UMSÖGN

Umsögn um tillögu fulltrúa Sjálfstæðisflokksins um malbikun malarstígs við Strandveg og Gylfaflöt

Gróft áætlað svæði sem þyrfti að malbika til að bæta tengingu Strandvegar við Gylfaflöt merkt með bláu (www.borgarvefsja.is)

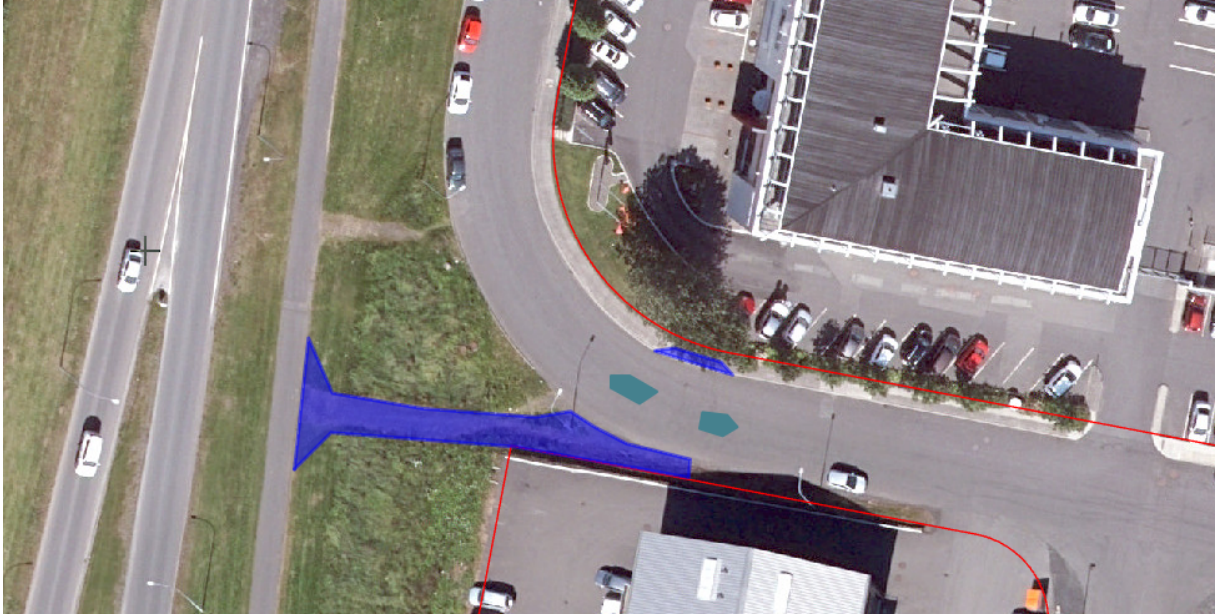
Ljóst er að eftirspurn er til staðar fyrir stíg á þessum stað. Einnig er ljóst að þörf er á fleiri aðgerðum en að eingöngu malbika núverandi slóða. Má þar nefna þverun yfir Gylfaflöt þar sem engin gangstétt er sunnan og vestan megin við Gylfaflöt og engin niðurtekt á núverandi gangstétt norðan götunnar, til að taka við umferð frá slóðanum. Fremur óheppilegt er að stígurinn tengist Gylfaflöt í beygju. Gróft áætlað má gera ráð fyrir að þetta séu um 150-170 m² af malbiki, auk hugsanlegrar jarðvegskipta, jöfnunarlags, gerð niðurtekta og annarra aðgerða við þverun. Aðgerð sem þessi gæti kostað rúmlega 2 til 3 millj. kr, þá er ekki gert ráð fyrir sérstakri lýsingu við gönguþverunina.
